Formular de evaluare a condițiilor de accesibilitate a clădirilor publice

Categorii	Indicatori	Date colectate
Localitate, raion:	Natalievca (Falesti)	
Adresa, strada, nr.:	-	
Instituția:	BESV nr. 17/41 Primăria s. Natalievca	
Tipul instituției:	Administrație publică locală	
Latitudinea:	47.694315 ,	
Longitudinea:	27.885535

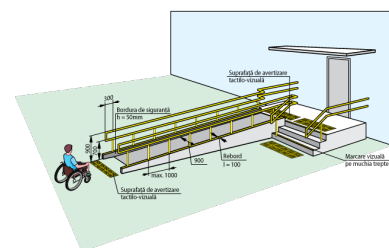
Categorii	Indicatori	Date colectate
	Intrarea în clădire este la nivelul solului:	Nu
	Dacă este folosită o intrare alternativă, există indicatoare care arată direcția către aceasta:	Nu
	La intrare sunt trepte:	Da, 9 trepte , Înălțime totală a treptelor/scărilor (cm)99 cm
	Ușa se deschide în interior sau exterior:	Exterior
	Dimensiunile pragului/spațiului din fața ușii de intrare în clădire:	146 cm x 406 cm
	Înălțimea pragului ușii (de la nivelul solului până la nivelul superior al pragului):	100 cm ! Pentru h - până în 20 cm - se aplica regula de 1:10 ! La fiecare 9 m de cm x 140 cm
	Există rampă de acces:	Da
	Nu există rampă, dar sunt șine metalice:	Nu
	Lungimea rampei:	327 cm
	Lățimea rampei:	96 cm
	Rampa este din:	gresie alunecoasă
	Rampa este de tip:	Fixă
	Suprafața rampei este antiderapantă (nealunecoasă):	Nu
	Sunt bare de suport:	Nu
	Rampa are bară de siguranță: (din țeavă sau beton, la H = 5-10 cm)	Nu

Bariere/obstacole	Nu

Fig. V43a Amenajarea unei cabine WC adaptate - tip B

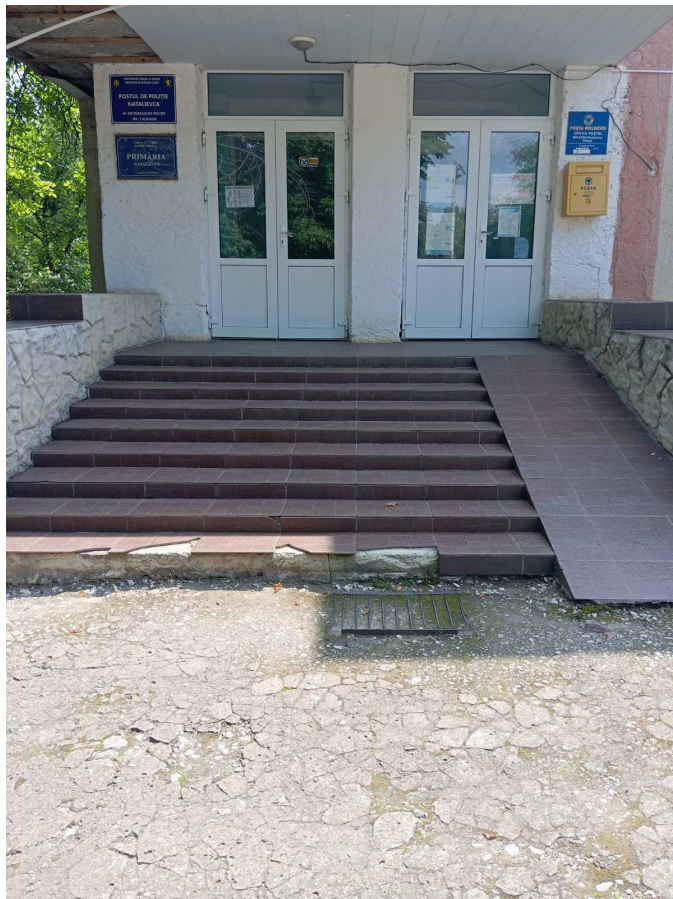
Grup sanitar în exterior:	Da
Grup sanitar în interior:	Nu
